# DỰ ÁN LẤN SÔNG ĐỒNG NAI LỖI TẠI AI?

Tô Văn Trường

## **1. Báo cáo đánh giá tác động dòng chảy sông Đồng Nai đoạn từ cầu Hóa An đến cầu Ghềnh của Viện Khoa học Thủy lợi miền Nam (báo cáo thủy lực 12/2008)**

### **2. Báo cáo đánh giá tác động môi trường của Viện Môi trường Tài nguyên**

(Phạm vi mô hình và lưới chia trong tính toán)

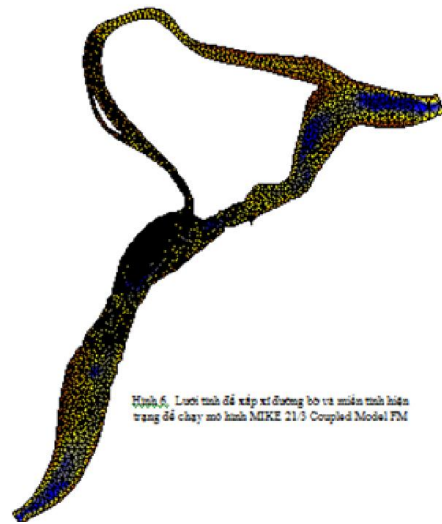
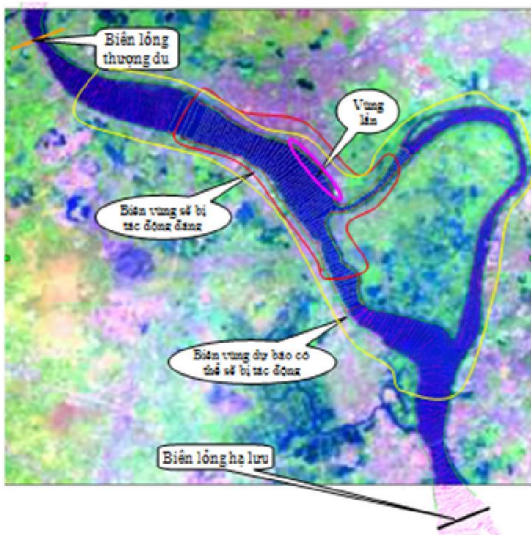
+ Phạm vi mô hình bao gồm khu dự án và thượng hạ lưu là đủ chi tiết về nguyên lý mô hình, Vị trí các biên đủ xa vùng dự án nên không bị tác động của vùng dự án.

+ Về lưới chia: Mục tiêu nghiên cứu là đánh giá sự thay đổi của dòng chảy do kè của dự án gây ra. Khu vực dự kiến sẽ có thể có nhiều thay đổi là vùng lân cận kè và đầu Cù Lao Phố nhưng lưới tính khu vực này dù đã được chia nhỏ, nhưng vẫn còn khá thô, ~30-35m, =1/3 bề rộng khu lấn sông và =1/3 bề rộng dòng nhánh, =1/6 bề rộng dòng chính. Với một lưới tính thô như vậy thì không thể thấy được những thay đổi gây nguy hiểm của dòng chảy (nếu có) ở khu vực đầu cù lao và trong dòng nhánh, dòng chính.

Các cạnh của lưới tam giác thay đổi từ 10 đến 25m. Trong điều kiện máy tính thời kỳ đó và khả năng của mô hình MIKE 21 và với mục đích đánh giá sơ bộ thì sơ đồ như vậy là tạm chấp nhận được. Đến giai đoạn nghiên cứu ĐTM cần phải chi tiết hơn.

+ Biên của mô hình (lưu lượng thượng lưu, mực nước hạ lưu) được nội ngoại suy từ số liệu thực đo ngày 16,17,18,19 tháng 9-2009. **Đây là điều không chính xác của mô hình dẫn đến kết quả không chính xác (xem hình 17-18 của báo cáo).**

+ Thời kỳ mô phỏng : Cũng chỉ trong 4 ngày và cũng dùng 4 ngày này để so sánh kết quả hiện trạng và khi có công trình. Chưa có lựa chọn các thời kỳ thủy văn đặc trưng (cho lũ kiệt) để mô phỏng, cho nên những kết quả tính toán cũng chỉ mang tính tham khảo. Khi tính lũ 1% cũng không mô tả kỹ trong báo cáo nên không đánh giá được.

Bản đồ dòng chảy ra tại vùng dự án và lân cận lúc 1 giờ 30 sau khi lấn sông theo phương án PA2 (lấn 75m, biên thực đo tháng 9 năm 2008)

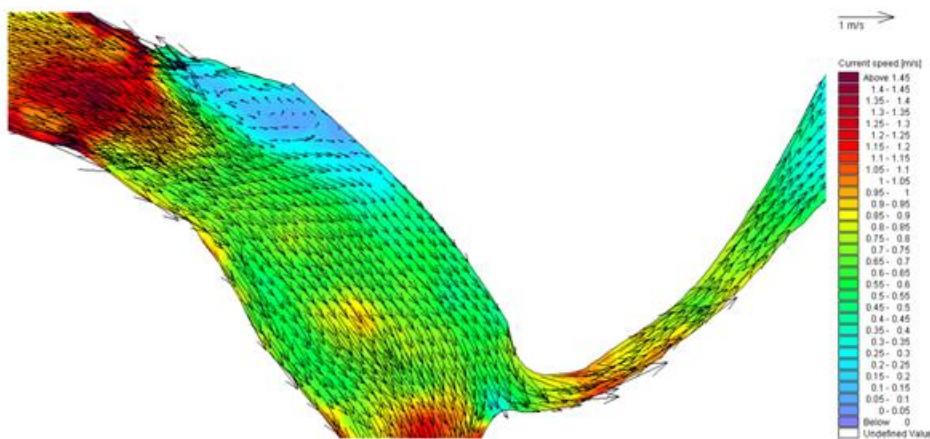
+ Về mặt định tính các kết quả tính toán cũng thấy có tồn tại các vùng xoáy, và như vậy có vẻ hợp lý (xem hình vẽ dưới)

Hình 3-13: Chế độ dòng chảy khi triều xuống

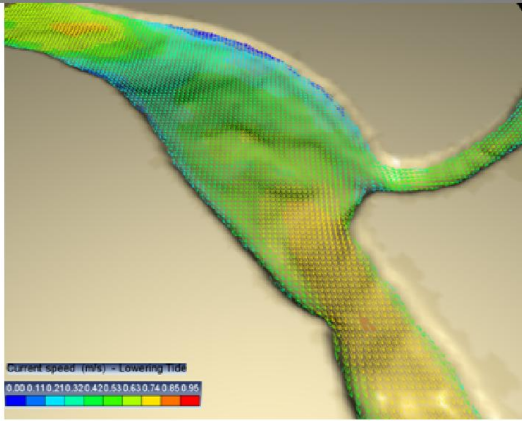
- Mô hình dòng chảy được thiết lập trong phạm vi quá nhỏ, các biên gần ngã ba dễ bị ảnh hưởng của điều kiện biên. Chưa đưa vào mô phỏng ảnh hưởng của công trình (co hẹp khu vực cầu Ghềnh, Rạch Cát, Hiệp Hòa, Hòa An).

- Phạm vi mô hình tính quá hẹp, dẫn tới các kết quả không đủ độ tin cậy (xem 2 hình 3-12 và 3-13 dưới đây). Trong hiện trạng có triều lên triều xuống, có những vùng xoáy gây xói bồi, chỗ hẹp vận tốc lớn, chỗ rộng vận tốc nhỏ, nhưng từ hình vẽ rất khó nhận ra sự phân biệt này.

Hình 3-12: Chế độ dòng chảy khi triều lên

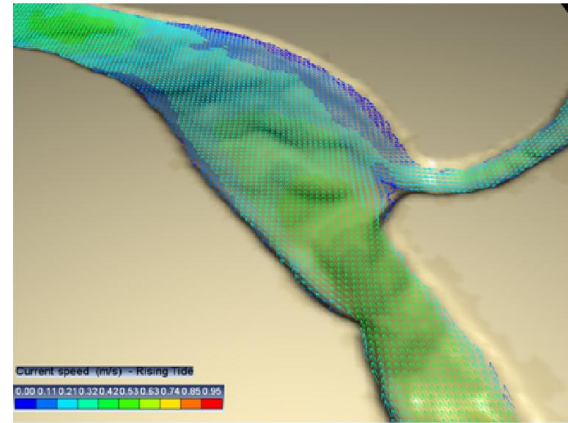
- Không có phân tích tần suất lũ, cần để chọn năm điển hình cho tính toán.
- Về nguyên tắc, trong vùng triều, đặc biệt là có xả nước từ hồ Trị An thì khi triều xuống vận tốc max phải lớn hơn vận tốc max lúc triều lên. Tuy nhiên kết quả trong báo cáo lại ngược lại không có giải thích ( triều lên vận tốc dòng chảy là 0,926 m/s, thủy triều xuống vận tốc dòng chảy là 0,871 m/s, trang 65-66)
